Oggetto [ID_VIP: 5608] Istanza di avvio della procedura di valutazione d'impatto ambientale ai sensi dell'art. 23 del D.Lgs 152/2006 e ss.mm.ii. relativa al progetto di un impianto eolico composto da 6 aerogeneratori da 6 MW ciascuno, con potenza totale di 36 MW e relative opere accessorie, ricadente nel Comune di Morcone - Frazione Cuffiano, e lungo il confine dei Comuni di Circello e Santa Croce del Sannio, in provincia di Benevento.

Proponente: Renexia S.r.l.

Parere tecnico-istruttorio della Soprintendenza Speciale per il PNRR.

Fig. 1: Estratto dell'area di progetto su ortofoto - Prima istanza

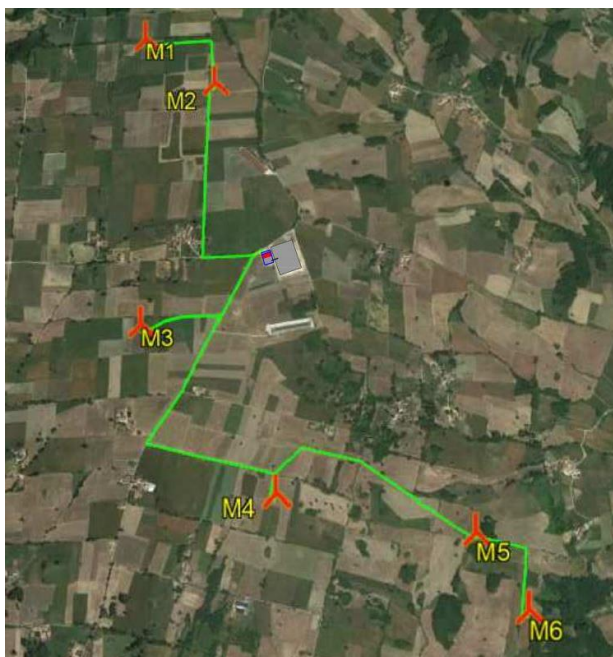
In fase di prima presentazione dell'istanza l'intervento prevedeva il posizionamento dell'aerogeneratore denominato M06 (Fig.1) in un'area che successivamente è stata modificata riposizionandolo tra gli aerogeneratori denominati M2 e M3 (Fig. 2 – Alternativa 1).

Fig. 2: Estratto dell'area di progetto su ortofoto - Alternativa 1

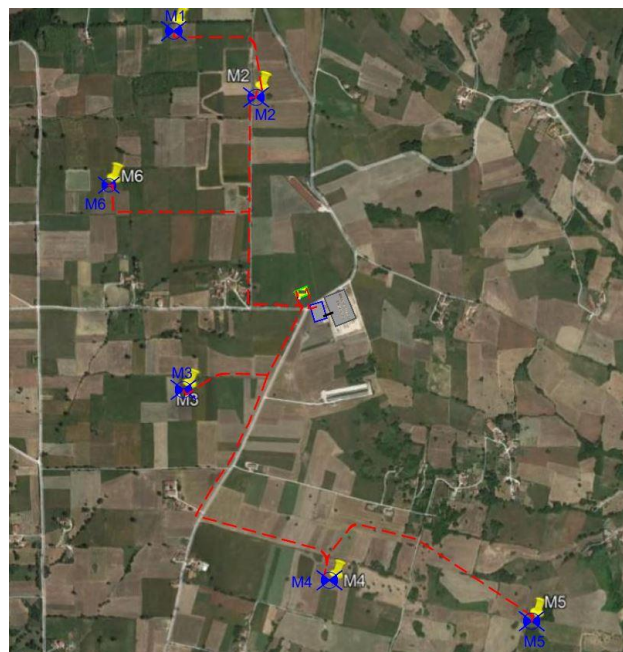
In fase di variazione è stato modificato anche il collegamento del cavidotto alla SSE Cogein già condivisa con altri operatori: quest'ultima sarà utilizzata solo per il passaggio del cavidotto AT di allacciamento tra la nuova stazione utente e la stazione elettrica Terna 150 kV, sita in Morcone.

(Carta intervisibilità Parco eolico Renexia (aerogeneratori in verde), elaborazioni Sabap Molise).

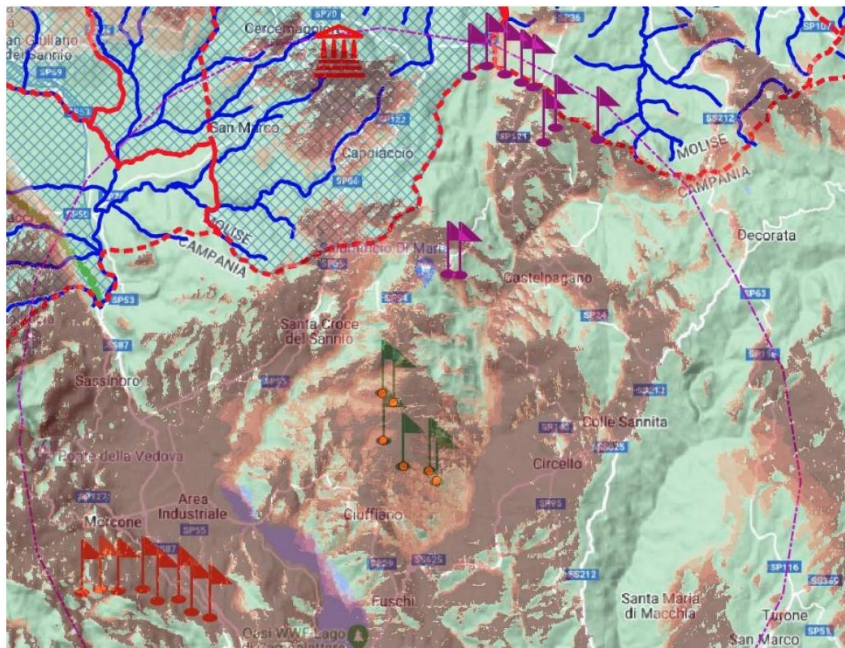
E' da rilevare, che l'impatto dell'impianto in esame su tutto il contesto paesaggistico a confine con le regioni Molise e Campania, non risulta significativo se non valutato insieme alla **gran massa di impianti eolici già realizzata, oltre a quelli in corso di valutazione**, che hanno modificato radicalmente la percezione del paesaggio agrario/pascolivo delle aree interne prossime alla catena del Matese **determinando una sorta di barriera visuale tra i due territori regionali.**

Fig. 1: Estratto dell'area di progetto su ortofoto – Evidenziato in rosso la futura perimetrazione delle località Colle Alto e Colle San Martino e con la dicitura M1, la posizione approssimativa dell'aerogeneratore in esame;

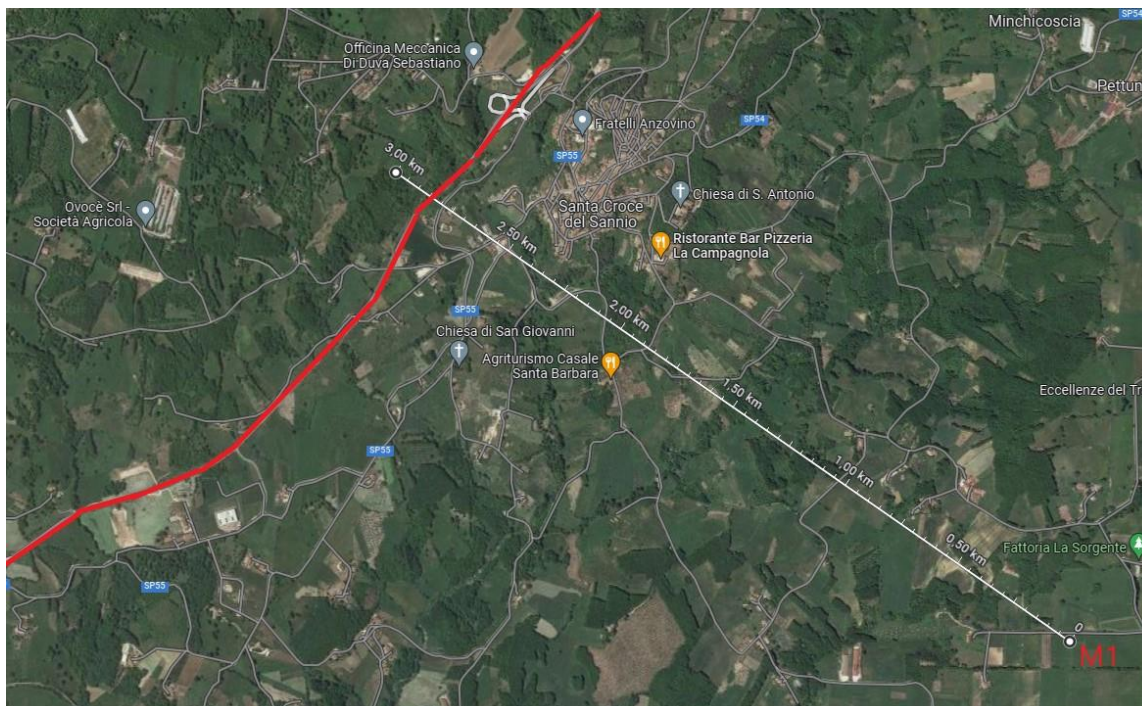
- L'aerogeneratore denominato "M1" risulta ricadere all'interno della aree contermini di 3 km relativamente alle località Colle Alto e Colle San Martino, ricadenti nei comuni di Morcone e Santa Croce del Sannio, per le quali sono attualmente in itinere le procedure per l'emanazione di un provvedimento di dichiarazione di notevole interesse pubblico, ai sensi dell'art. 141 del D.Lgs. 42/04 (Fig. 2);
